淀川水系流域委員会殿

平成25年2月18日

「関西のダムと水道を考える会」

「淀川水系河川整備計画の変更」が必要な事項（その2）

図 4.2-1 堆砂測量平面図

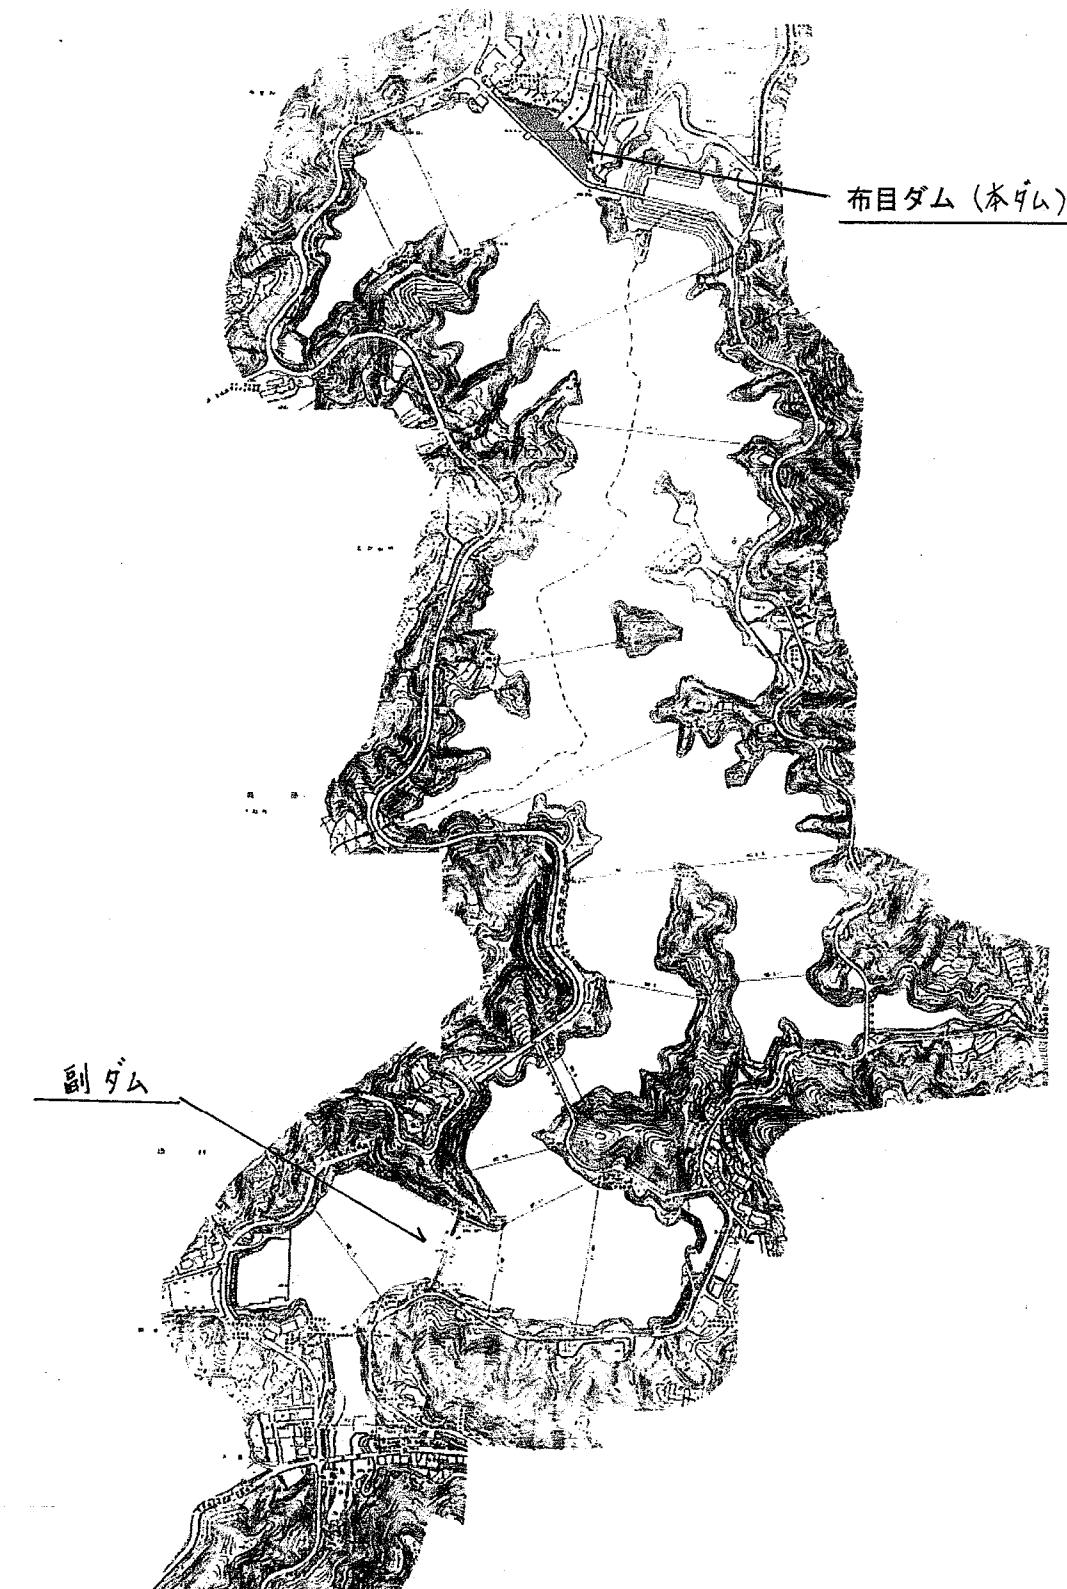
(資料1)は「平成19年度 布目ダム定期報告書」の中の図ですが、「副ダム」はダム湖（貯水池）の最上流部に設けられており、その目的は同報告書(p.4-9)に次のように書かれています。(※アンダーラインは当会)

“本貯水池への流入土砂の軽減を図ることにより、堆砂防止、貯水池の濁質軽減、貯水容量の有効利用を行う”

図 4.5.1-2 副ダムの設置状況

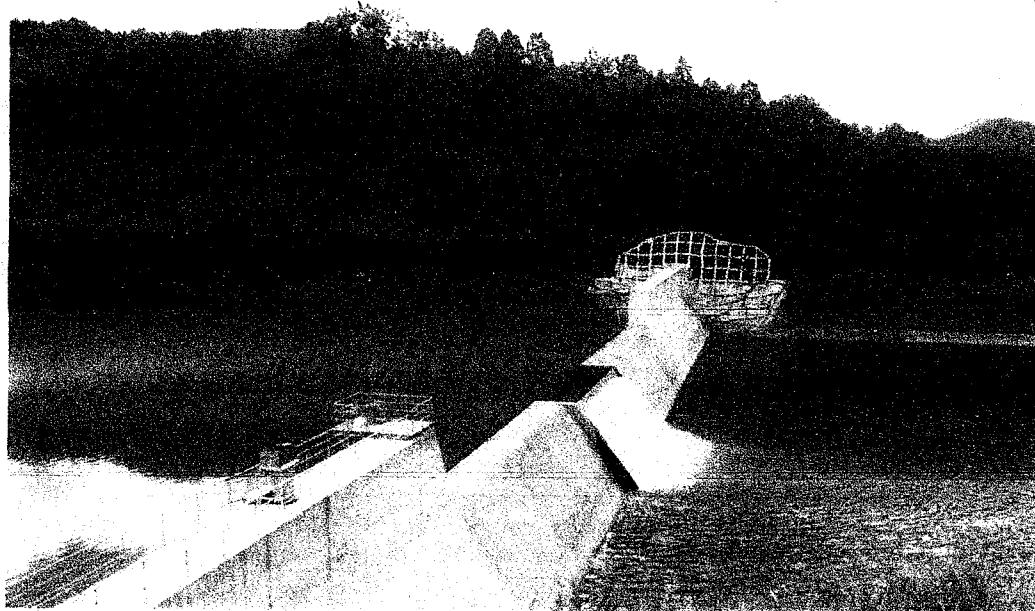
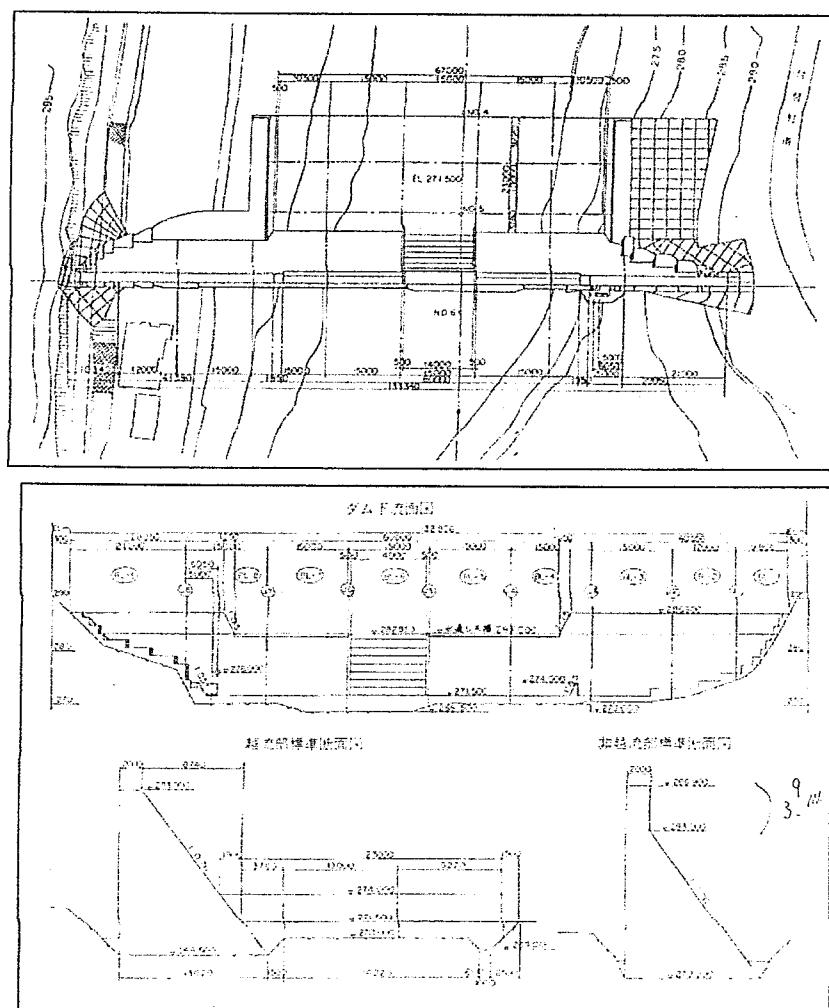
(資料2)は副ダムの詳細です。

図 4.5.2-1 浚渫状況

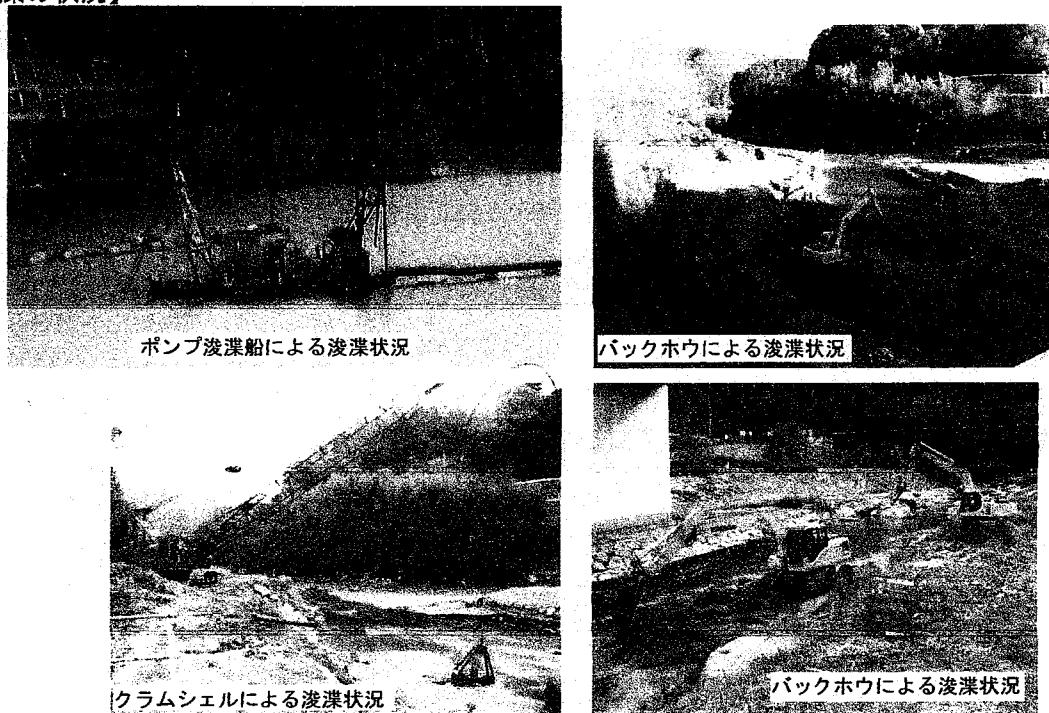
(資料3)は布目ダム運用開始(平成4年度)以降の副ダムでの浚渫量実績や浚渫の状況を示しています。ダム管理事務所の話では、“水位を下げる堆砂掘削を2年、次の1年はポンプ浚渫、これを繰り返すのが標準”とのことです。因みに昨年は10月に、水位を下げた副ダムに重機(バックホウ・クラムシェル)を入れての堆砂掘削を行っていました。

図 4.4-1 布目ダム堆砂経年変化

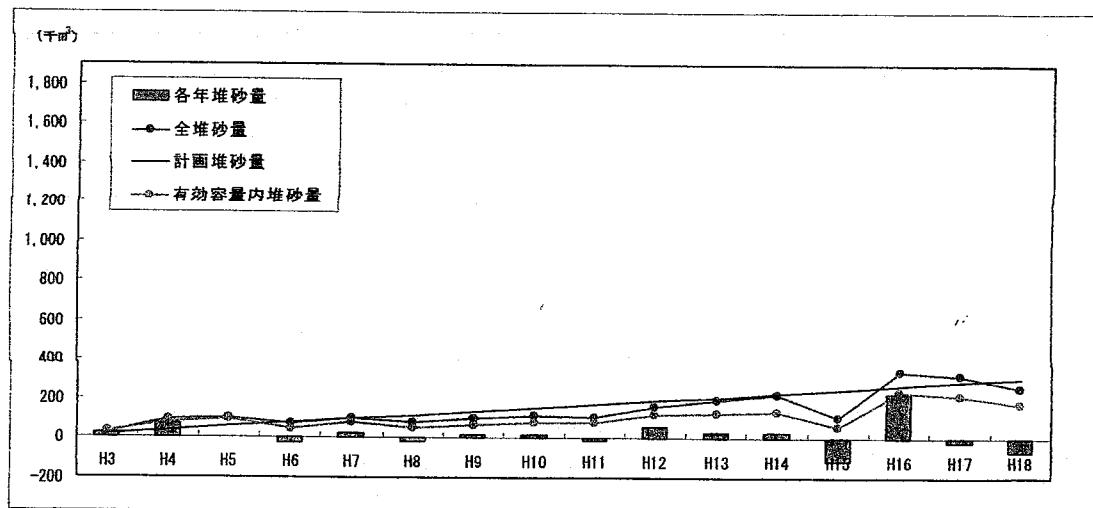
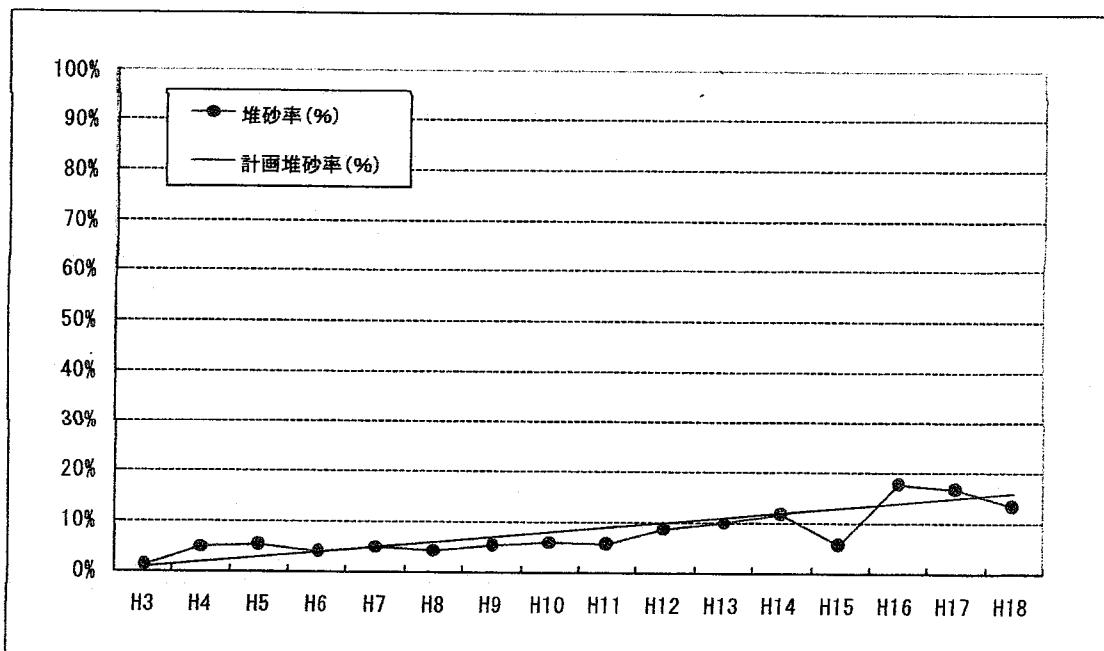
(資料4)によれば、平成18年度は「経過年数」16年に対して「堆砂率」13.2%とあります。このダムには100年分の堆砂容量が設けられていますから、堆砂率が16%以下であるということは、副ダムによる排砂が充分な効果を発揮していることを示しています。
